Provincia di Como

PROVVEDIMENTO. N. 33 / 2024

OGGETTO: VERIFICA DI ASSOGGETTABILITÀ ALLA VALUTAZIONE D'IMPATTO AMBIENTALE, INERENTE IL PROGETTO "NUOVO TRATTO STRADALE DI COLLEGAMENTO TRA LA COMUNALE VIA REPUBBLICA E LA SP23 "LO-MAZZO - BIZZARONE", RAPPRESENTANTE IL LOTTO 1 DELLA VARIANTE ALLA SS342 "BRIANTEA" ALL'ABITATO DI OLGiate COMASCO, E DEL POTENZIAMENTO DEL TRATTO DELLA SP23 IN TERRITORIO DI OLGiate COMASCO COMPRESO TRA L'INNESTO DELLA NUOVA STRADA E L'ATTUALE SS342". PROPONENTE: PROVINCIA DI COMO

RELAZIONE ISTRUTTORIA

Figura 9: Progetto di mitigazione paesaggistica e ambientale (elaborato 22-A-FT-L1-VE-PP-01-B)

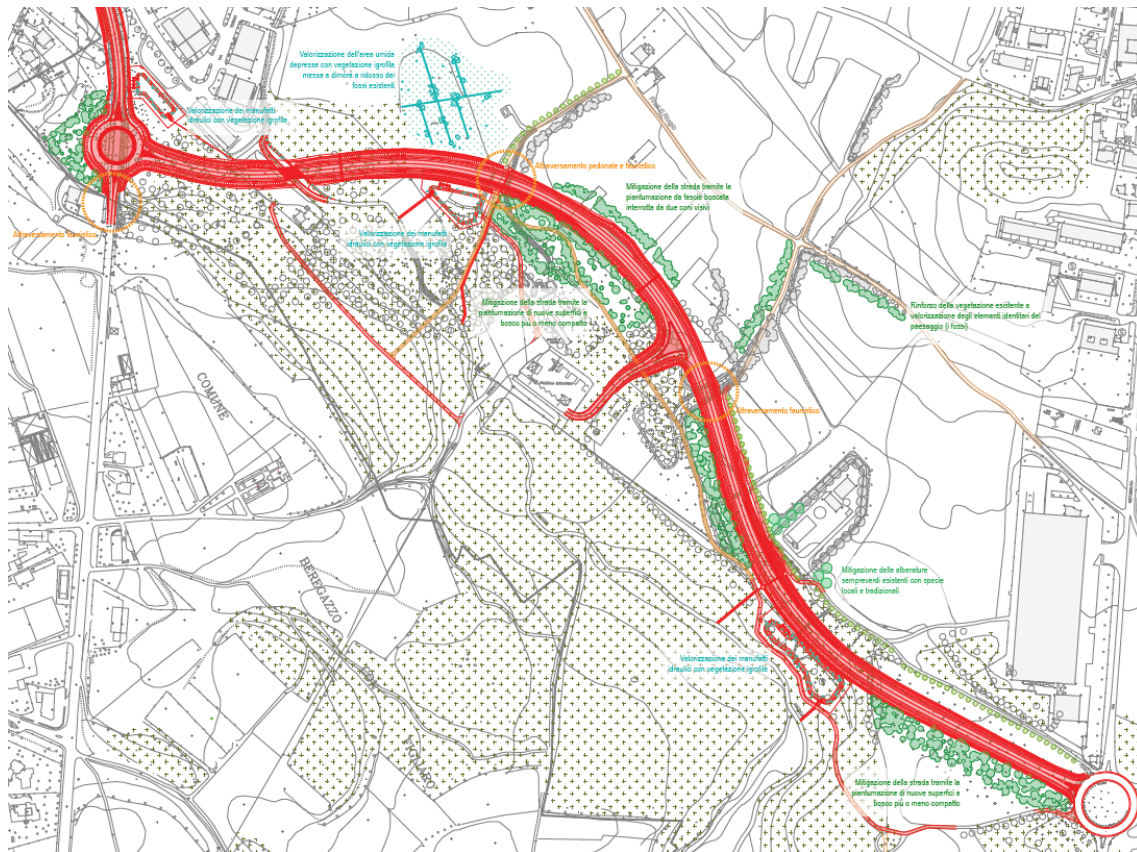
Gli elementi del paesaggio sono stati individuati sull'elaborato 22-A-FT-L1-PA-CT-01-B e il progetto di mitigazione paesaggistica e ambientale è rappresentato sull'elaborato 22-A-FT-L1-VE-PP-01-B. Nella Figura 9 si riporta un estratto del suddetto elaborato.

Il progetto di mitigazione paesaggistica prevede:

Nella seguente Figura 14 è riportata l'individuazione dei punti di monitoraggio proposta.

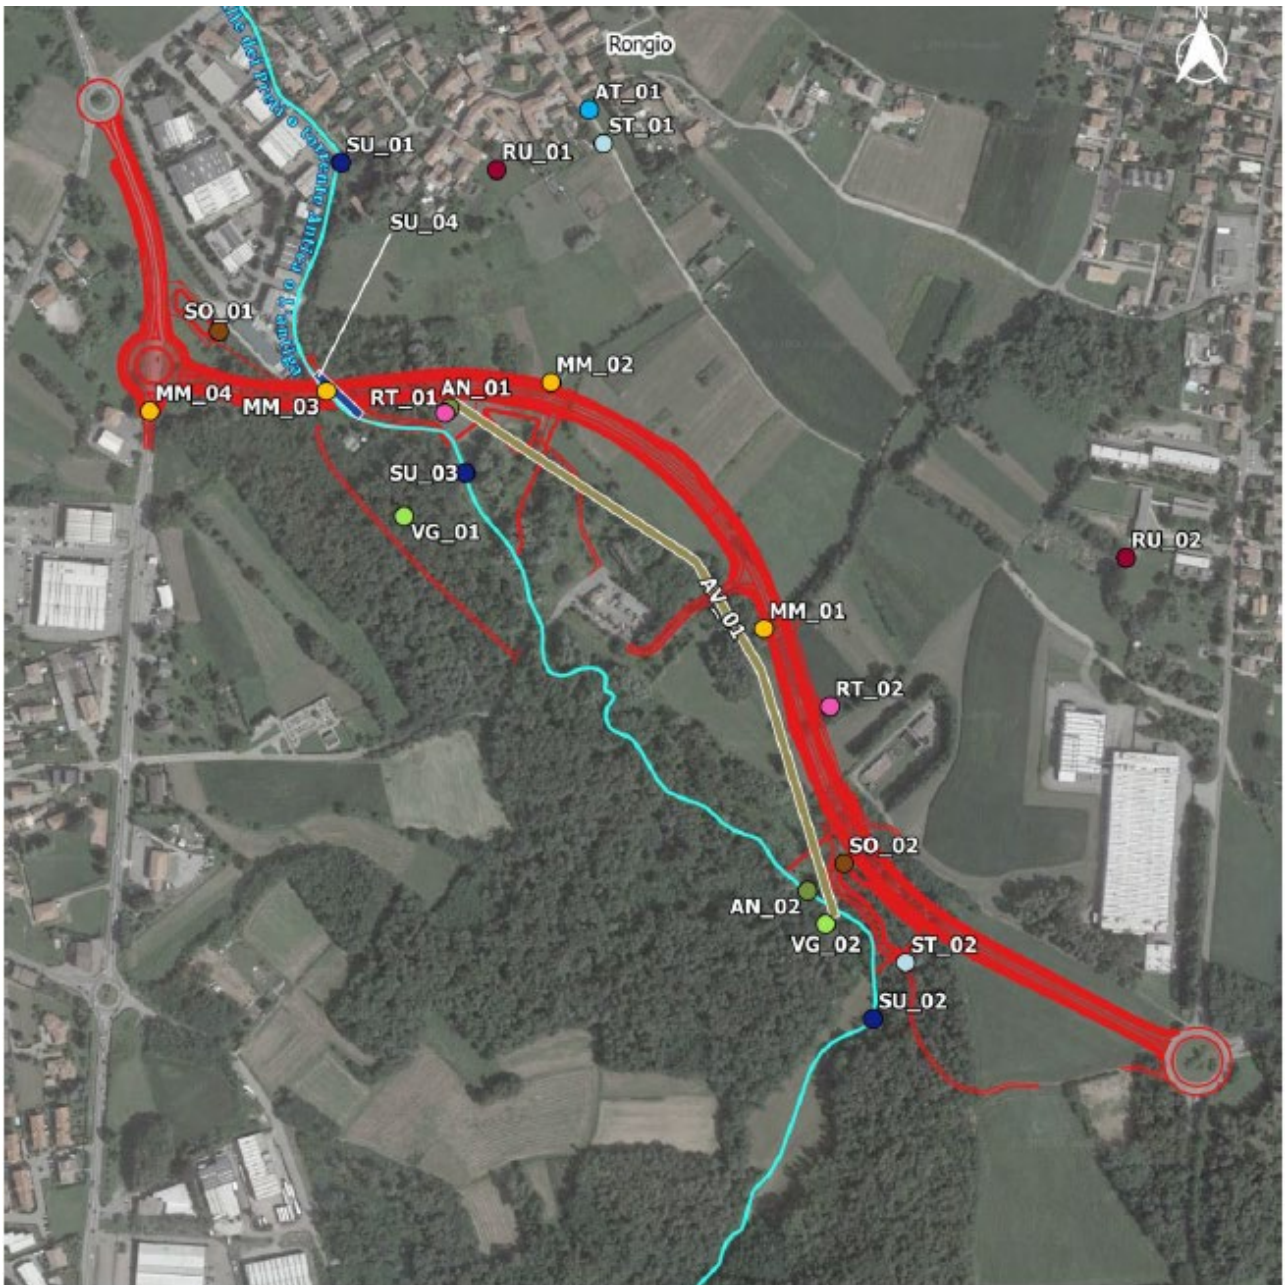
Rispetto ai contenuti del Piano di Monitoraggio Ambientale proposto (elaborato 22-A-FT-L1-MO-RE-01-B), **alla luce del parere di ARPA e di quanto evidenziato nel capitolo 5 (quadro ambientale), si propongono le seguenti modifiche /integrazioni.**

Tabella 4: Modifiche e integrazioni del PMA proposto
